**Avis sur le projet de centrale photovoltaïque flottant
au lieu-dit « Gragne-Porcs » à Thézan-les-Béziers (Hérault)**

N°Saisine : 2025-14342

N°MRAe : 2025APO44

Avis émis le 31 mars 2025

Figure 1: Localisation du projet retenu sur la ZIP Est

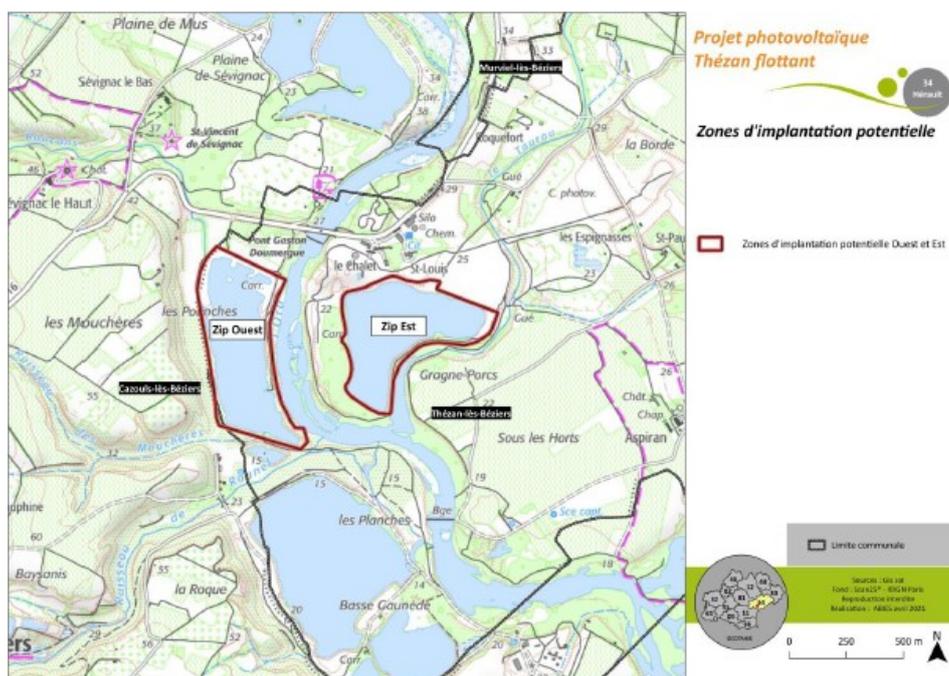
- Le projet retenu est finalement concentré sur l'étang est, sur une surface balisée d'un seul tenant de 9,1 ha. La MRAe note, qu'à ce stade, les incertitudes sont encore nombreuses quant à la technologie développée pour ce projet et à sa mise en œuvre :

- la puissance installée est définie dans une fourchette qui varie entre 12 MWc et 25 MWc « *selon la technologie choisie* », sans précision sur les raisons d'une telle variation possible ;

- le type de flotteurs et leur matière (tube en résine, en polystyrène, métalliques remplis de polystyrène), ne sont pas définis,
- le type d'ancrage « *dépendra des résultats de l'étude de sols menée préalablement aux travaux, des types de module photovoltaïque et de flotteurs* » ;

- la méthode de montage de la centrale : « *dépose par grue ou simple mise à l'eau des structures flottantes depuis la berge* » ;
- la stabilité des structures flottantes sur le plan d'eau, assurée soit par ancrages bétons déposés au fond de l'eau soit en étant vissées au fond de l'eau ;

- le système d'ancrage, qui pourra être composé d'une chaîne ou de câbles inoxydables reliant la structure flottante à une ligne souple ou rigide, le nombre total d'ancrages restant à définir (117 évoqués) ;

- la hauteur maximale des panneaux est estimée à 2,80 m, mais la hauteur minimum est variable
- l'espacement entre les tables serait de 30 cm, et d'un mètre entre les rangées de tables ;
- selon les dimensions des tables et les différentes possibilités d'inclinaisons des modules entre 5° et 25°(choix à définir), l'ensemble de la centrale présente une surface projetée au sol entre 5 et 8 hectares, pour une surface totale balisée de 9,1 ha équivalent à plus de la moitié du plan d'eau.

La MRAe recommande de justifier du choix du site et de la variante d'implantation comme solution de moindre impact, le site retenu ne pouvant être qualifié de dégradé.

Elle recommande de compléter la description du projet et de l'ensemble des aménagements nécessaires en phase de chantier et d'exploitation (équipements connexes, etc) ainsi que le raccordement électrique,

Figure 2: Plan de masse

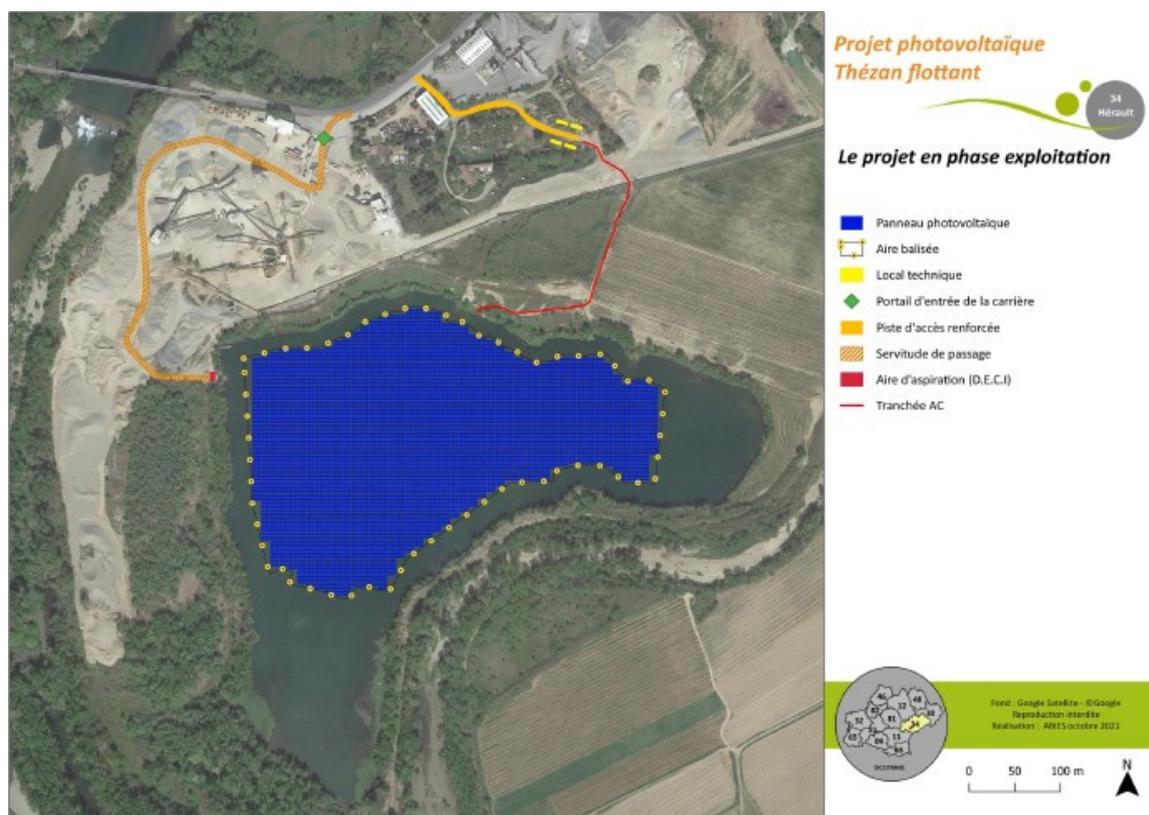
- la mise au gabarit de pistes de circulation existantes destinées aux travaux, à la maintenance et à l'intervention des services de secours et de lutte contre l'incendie ;
- quatre locaux techniques dont deux postes de livraison situés à 250 m au nord de l'étang, en dehors des zones inondables, qu'il est prévu de raccorder au poste source de Saint-Vincent, au nord de la commune de Béziers, à environ 10 km ;
- une aire d'aspiration comprenant une colonne fixe d'aspiration, réalisée en réponse aux recommandations du SDIS 34.

Comme indiqué plus haut, de nombreux choix techniques ne sont pas arrêtés à ce stade, les études géotechniques ne sont pas réalisées, la description des travaux est donc incomplète, ce qui ne permet pas d'évaluer l'ensemble des impacts du projet en phase travaux comme en exploitation.

Le raccordement électrique du projet est prévu au poste source de Saint-Vincent, à environ 10 km. L'étude précise que la capacité réservée disponible sur ce poste est d'ores et déjà nulle, mais elle ne propose pas d'autre alternative. Tous les impacts potentiels de ce projet ne sont donc pas évalués.

d'évaluer leurs impacts potentiels sur l'environnement, et de mettre en place toute mesure nécessaire à leur évitement et leur réduction.
